Blue Print ADM543111, ADM54398

Mazda CX-7 2006 > 2014, CX-9 2007 > 2016, MX-5 2005 > 2014

Disco de Travão

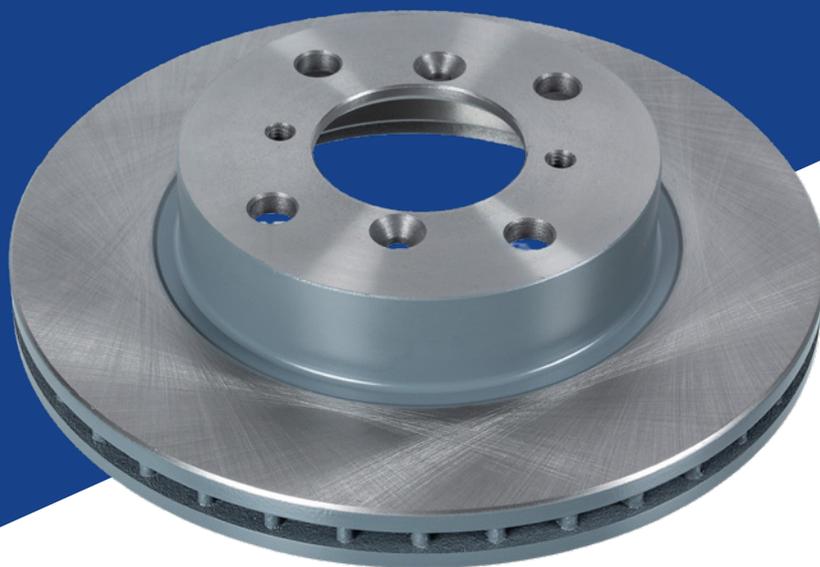
Para o período de produção dos veículos após outubro de 2012, a Mazda modificou o design dos cubos das rodas e dos discos de travão, removendo os pontos de fixação dos parafusos de retenção (tanto nos cubos como nos discos).

Como resultado, ao substituir os discos de travão dianteiros nos modelos listados acima, pode verificar-se que o disco de travão não está fixo ao cubo com parafusos após a remoção da roda.

No entanto, os discos de travão de substituição Blue Print ADM54398 e ADM543111 são fabricados com dois orifícios de fixação - permitindo que os discos de travão Blue Print sejam compatíveis com veículos fabricados antes e depois da data da alteração.

Os discos ADM54398 e ADM543111 podem ser utilizados com ou sem os parafusos de fixação, uma vez que a roda irá apertar o disco de travão ao cubo quando apertadas as porcas da roda com o binário correto.

Utilizando uma chave dinamométrica adequada, a porca de roda deve ser apertada com o seguinte binário:

CX-7: 103 ± 15 Nm

CX-9: 128 ± 15 Nm

MX-5: 103 ± 10 Nm
